WATERMAEL-BOITSFORT. Avenue des Ortolans, 1

DEMANDE DE PERMIS D'URBANISME: isoler les façades arrière et latérale en remplaçant les châssis, modifier le volume de la toiture et entendre en façade arrière

Avis de la CRMS

Situation projetée (document extrait du dossier de demande).

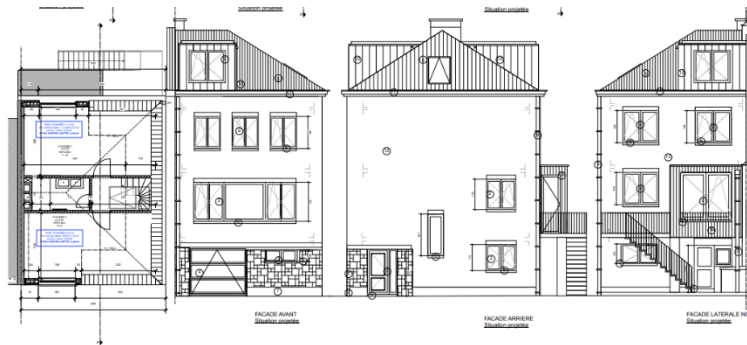
Le projet proposé n'a pas d'impact sur les vues vers et depuis les cités-jardins classées. La CRMS questionne toutefois la proposition technique pour répliquer le rendu visuel des briques existantes des façades latérale et arrière. Elle recommande de recourir à des formules plus qualitatives et constructivement plus pertinentes que des plaquettes de parement d'autant que, dans ce contexte, rechercher le mimétisme avec la situation existante n'est pas indispensable.
